Commissione Tecnica di Verifica dell'Impatto Ambientale – VIA e VAS

Parere n. 14 del 20 agosto 2020

Progetto:	<p><i>Linea AV/AC Torino – Venezia Tratta Milano – Verona Lotto funzionale Brescia est - Verona Varianti localizzative V3 (rotatoria via Stazione - via Berlinguer in comune di Calcinato) e V7 (nuovo cavalcavia via Grezze in Comune di Desenzano)</i></p> <p><i>Variante ex Art. 169 Dlgs n. 163/2006</i></p> <p>ID_VIP 5273</p>
Proponente:	<p><i>CEPAV Due — Consorzio Eni per l'Alta Velocità</i></p>

Variante V7: individuazione variante su ortofoto – da Relazione Ambientale per le opere in variante - Atlante cartografico

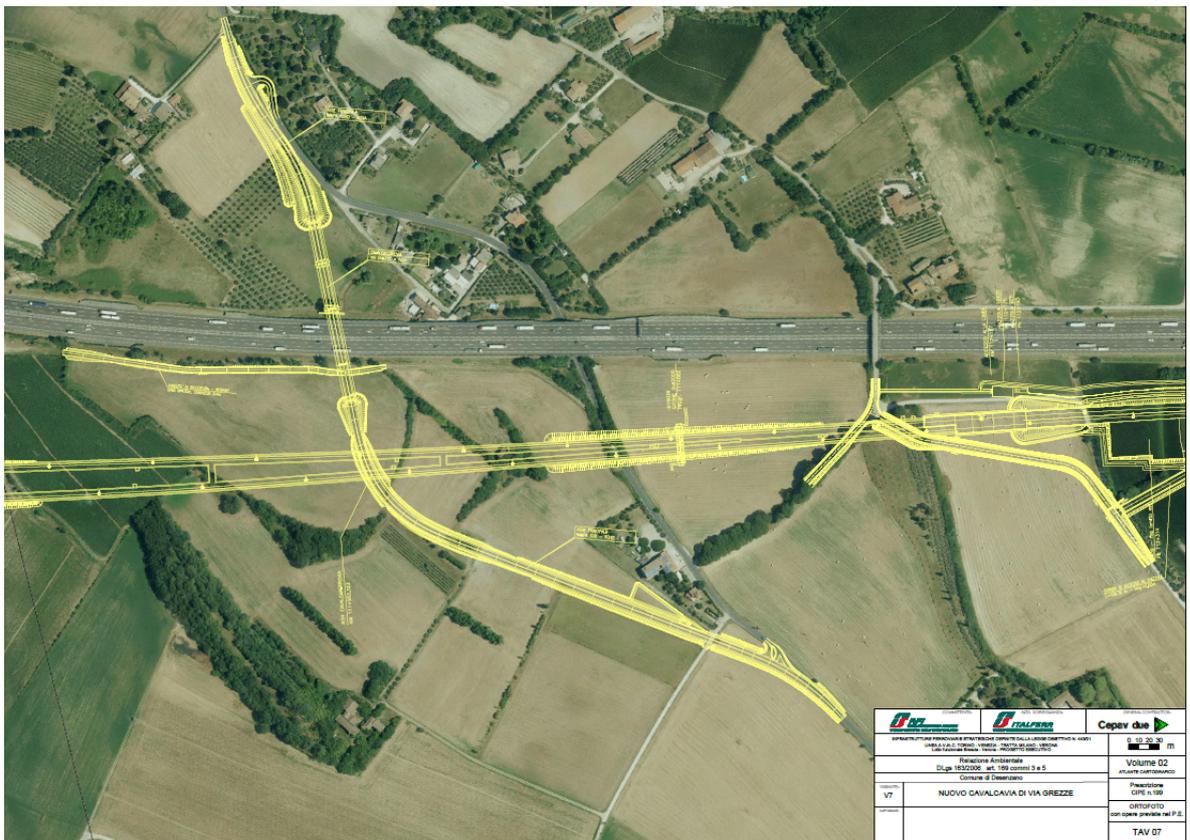
Per quanto riguarda le zone umide, zone riparie, foci dei fiumi, il Proponente riporta "*Laghetto di captazione falda freatica a nord dell'autostrada A4 (interferente con la zona pile). Lo Scarico Lavagnone collega le due zone umide loc. Bornade e Stagno Lavagnone.*". Nella successiva analisi delle acque superficiali si evidenzia che "*Nella zona di intervento, il corso d'acqua di maggiore rilevanza è lo Scarico Lavagnone, intubato, appartenente al RIM del Comune di Desenzano con fascia ad alto grado di tutela pari a 1 m da ciascun lato del corpo idrico. La nuova viabilità a sud della rampa sud, in prossimità della Trattoria La Rossa, interseca il tracciato del tratto intubato del corso d'acqua naturale "0324-Scarico Lavagnone" appartenente al RIM di competenza comunale con fascia ad alto grado di tutela pari a 1 m da ciascun lato del corpo idrico. Anche la viabilità-ramo ovest eliminata incrociava lo Scarico Lavagnone.*

A nord della A4, nella zona di costruzione delle pile del futuro cavalcavia, è presente un piccolo laghetto di captazione della falda freatica superficiale, con annesso canale colatore campestre (definito nell'ambito degli elementi di rilievo del sistema idrografico, ma non nell'ambito del RIP nè del RIM). La nuova viabilità a sud della rampa sud, in prossimità della Trattoria La Rossa, interseca il tracciato del tratto intubato del corso d'acqua naturale "0324-Scarico Lavagnone". Anche la viabilità-ramo ovest eliminata incrociava lo Scarico Lavagnone. "La cartografia riportata, cui il Proponente rimanda per i dettagli non risulta a scala adeguata per consentire una valutazione dei reali impatti, non contenendo altresì una sovrapposizione tra il progetto (es. pile) e le aree interessate.

Nella valutazione ambientale della componente , il Proponente conclude "*Le pile del nuovo intervento, lato nord dell'autostrada, si trovano in prossimità di un laghetto di ridotte dimensioni. La viabilità a sud della rampa sud interseca il tracciato del corpo idrico intubato Lavagnone. L'interferenza è di moderata entità o trascurabile entità in funzione delle attività.*"

Questa conclusione non è tuttavia suffragata da un consistente supporto documentale (di archivio, cartografico, fotografico, di letteratura scientifica) o da un'indagine ad hoc che dia una descrizione chiara ed esaustiva dello stato delle componenti e dei fattori ambientali nell'area interessata dai lavori di realizzazione dell'opera, specialmente per vegetazione, flora e fauna.

Nel caso specifico, l'espressione «trascurabile» è alquanto poco oggettiva per esprimere una valutazione degli impatti, in condizioni valutative di deficit di documentazioni e indagini specifiche e di parametri misurabili, quantitativi, verificabili, su componenti e fattori ambientali e, in particolare, su habitat, vegetazione, flora e fauna. È evidente viceversa, anche in condizioni documentali limitate, che l'opera in questione abbia un impatto sugli ecosistemi acquatici superficiali e sugli esemplari arborei che mostrano un carattere di monumentalità, soprattutto di quelli legati alla presenza di pile sul lato nord dell'autostrada, in prossimità del laghetto; e sulle delle strutture lineari (filari, siepi) e di alterazione del reticolo idro-grafico.

Questi impatti richiedono adeguate misure di mitigazione, restauro o compensazione, inclusa l'eventualità di spostare tali esemplari o modificare il progetto, e/o di creare passaggi della fauna, specialmente in corrispondenza dei "rilevati stradali".

10. una descrizione e una documentazione (cartografia, foto, ecc.) adeguata e di dettaglio del laghetto di captazione della falda
11. rappresentazione cartografica e di progettazione esecutiva a scala adeguata che metta in evidenza l'interazione tra le pile del viadotto e le aree sensibili individuate ed il laghetto di captazione della falda con indicazione chiara degli impatti, sia in fase di cantiere che in fase di esercizio per l'eventuale riduzione delle aree umide,
12. adeguate misure per evitare o per ridurre gli effetti sugli ecosistemi acquatici superficiali, soprattutto di quelli legati alla presenza di pile sul lato nord dell'autostrada, in prossimità del laghetto, valutando anche soluzioni progettuali di dettaglio che evitino la diretta interazione;

13. una descrizione accurata degli esemplari arborei situati in prossimità del sito Unesco e una valutazione del carattere di monumentalità degli stessi esemplari, da cui considerare il tipo di azione di mitigazione, restauro o compensazione, inclusa l'eventualità di spostare tali esemplari o modificare il progetto;
14. una valutazione degli interventi di mitigazione, di restauro e di compensazione associati alla frammentazione e distruzione delle strutture vegetali lineari e dei relativi servizi ecosistemi ad essi collegati, incluso il passaggio della fauna, specialmente in corrispondenza dei "rilevati stradali".
